**CCR-VIA -- COMITATO DI COORDINAMENTO REGIONALE PER LA
VALUTAZIONE D'IMPATTO AMBIENTALE**

Giudizio n° 4070 Del 16/11/2023

Oggetto: Attuazione di modifiche all' impianto di messa in riserva e recupero di rifiuti inerti non pericolosi avente potenzialità > 10 ton/giorno

Tipo procedimento: Verifica di Assoggettabilità a VIA ai sensi dell'art. 19 del D.Lgs. 152/06 e ss.mm.ii. e Valutazione di Incidenza Ambientale ai sensi del DPR 357/1997 e ss.mm.ii.

Si riporta di seguito la planimetria dello stabilimento con l'indicazione delle aree di lavorazione nella configurazione impiantistica proposta, datata luglio 2023.

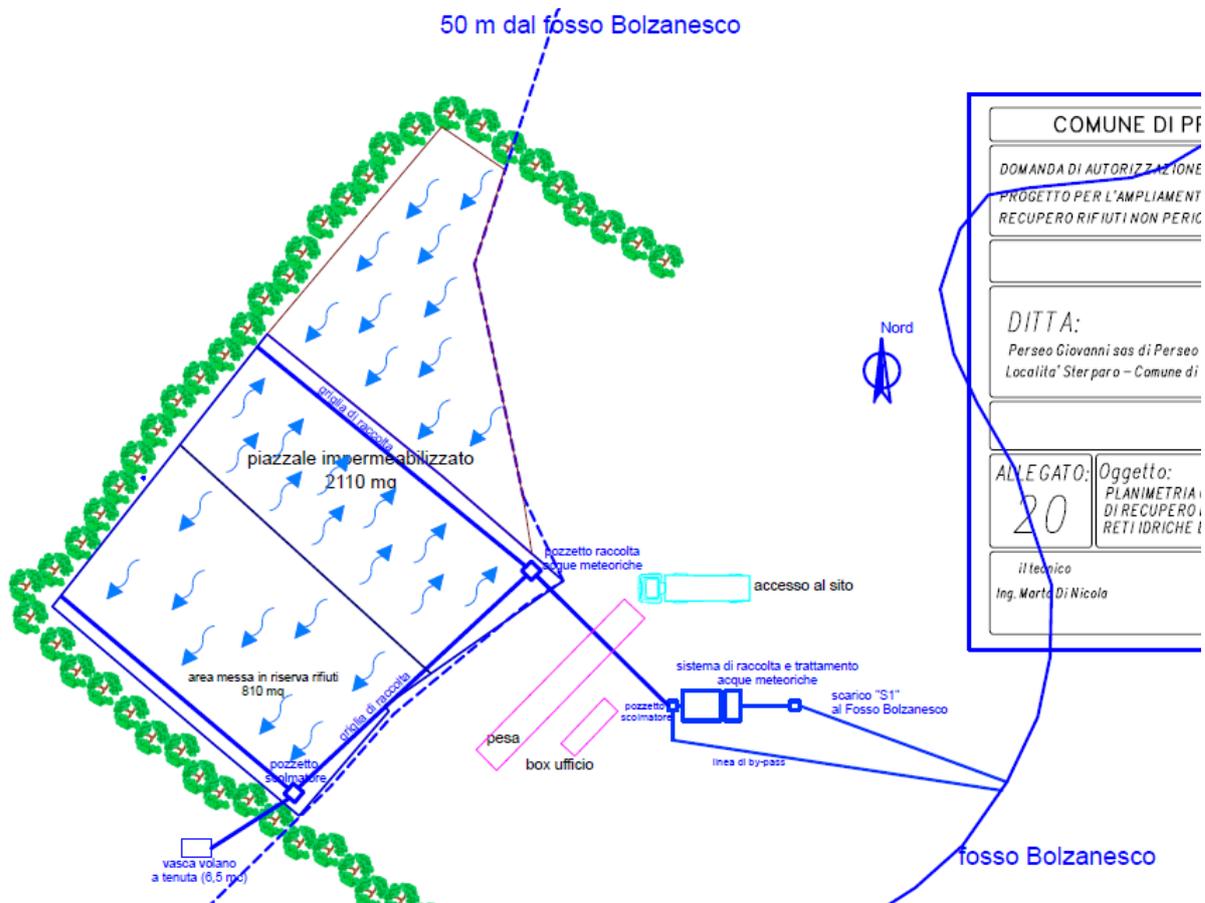
Considerato che l'area di 4720 m², identificata catastalmente al foglio n. 4 particelle nn. 26, 27 e 28, deputata allo stoccaggio dei materiali che hanno cessato la qualifica di rifiuto, non viene rappresentata all'interno del layout impiantistico, né la stessa è considerata adeguatamente nella valutazione delle emissioni diffuse (erosione dal vento dei cumuli e trasporto);

- 1. aggiornare il layout impiantistico con l'indicazione dell'area di 4720 m², identificata catastalmente al foglio n. 4 particelle nn. 26, 27 e 28, deputata allo stoccaggio dei materiali che hanno cessato la qualifica di rifiuto, specificando se la stessa sarà sottoposta a bagnature per la mitigazione delle emissioni diffuse e aggiornando di conseguenza il QRE e la valutazione di impatto sulla qualità dell'aria;**
- 2. produrre una planimetria dalla quale si evinca la modalità di gestione delle acque meteoriche raccolte all'interno dell'area deputata alla messa in riserva dei rifiuti in ingresso, valutando la possibilità di unificare le modalità di gestione delle acque di prima pioggia.**

Si riporta di seguito la planimetria dell'impianto con indicazione delle reti idriche e del sistema di depurativo, datata luglio 2023 ed allegato allo SPA.

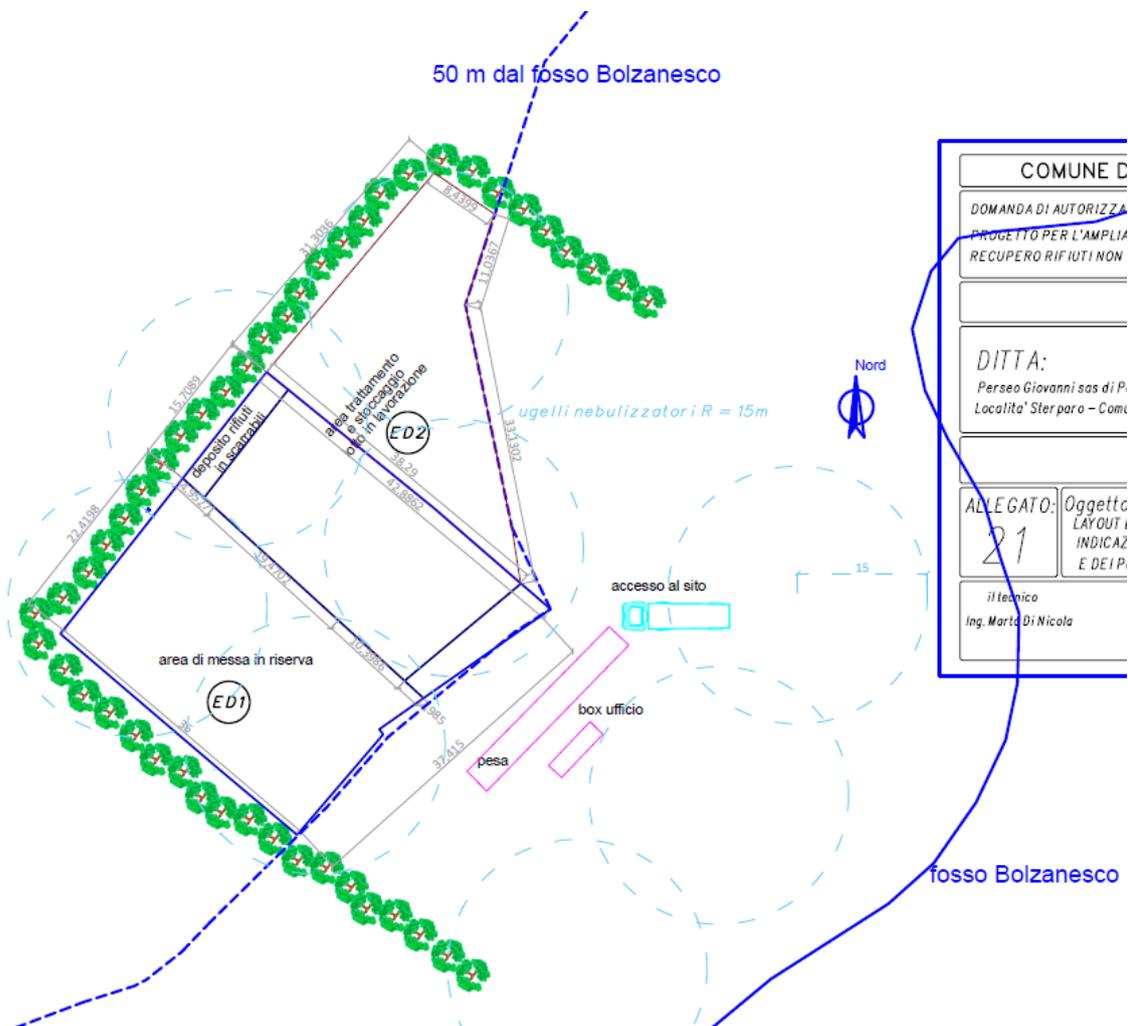
Considerato che dal layout relativo alla gestione delle acque meteoriche non è chiaro dove scarichino le acque eccedenti la prima pioggia raccolte nell'area deputata alla messa in riserva dei rifiuti in ingresso;
